수 정 내 용

도명 SMAJ-H4-TRUJ

도번 AD00179-7/1

ST \ 가공										
ST(기존)										
ST(개선)

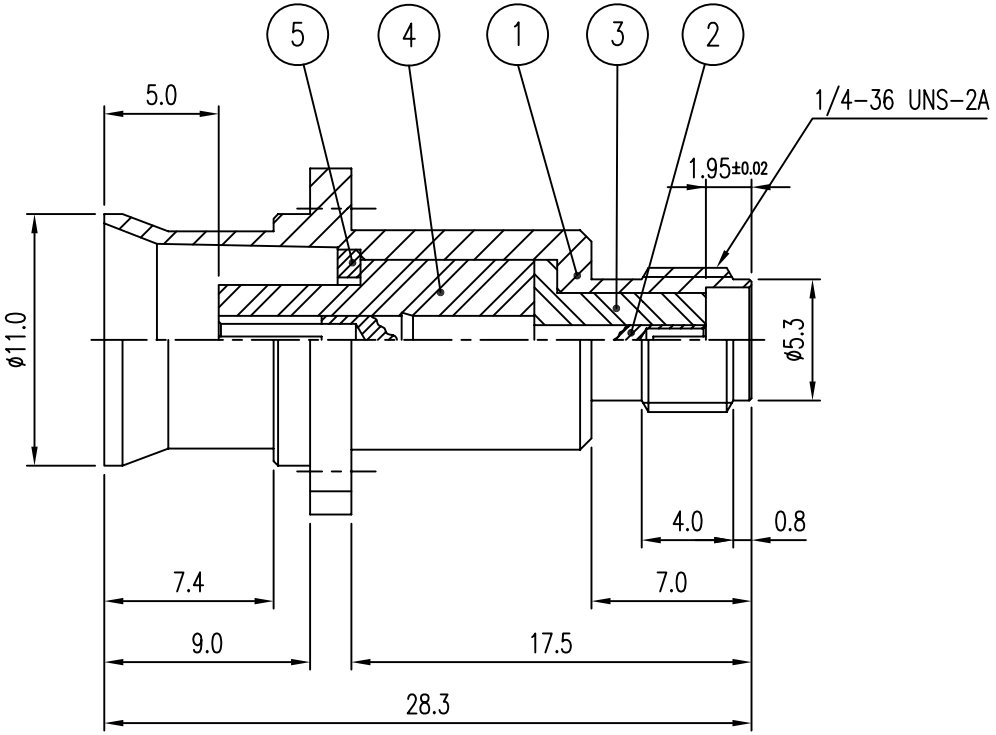
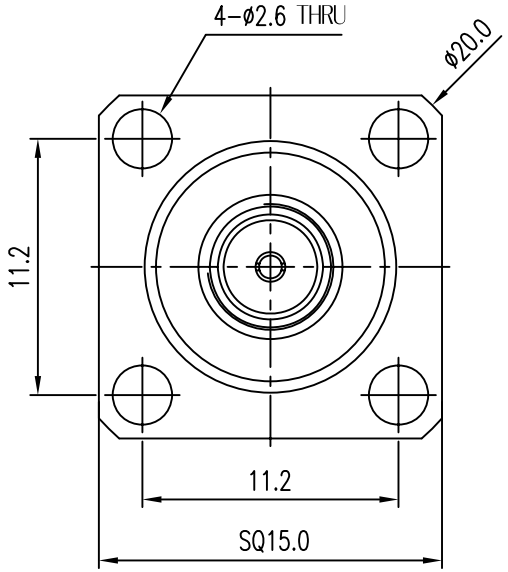
부호	내 용	수정자	승인자	년 월 일
A	신뢰성 향상 [설변No.연구2006-112] (특성 보완)	김은희	최충락	2006. 05. 15.
B	[설변No.201005-0007] 생산성향상 생산성향상 으로 인한 INSULATOR 변경	강동우	최영호	2010. 05. 11.
C	[설변No.201511-0030] BODY-INSERT 조립시 BURR 현상으로 BODY 내경 치수 변경	이현진	김인철	2011. 11. 26.
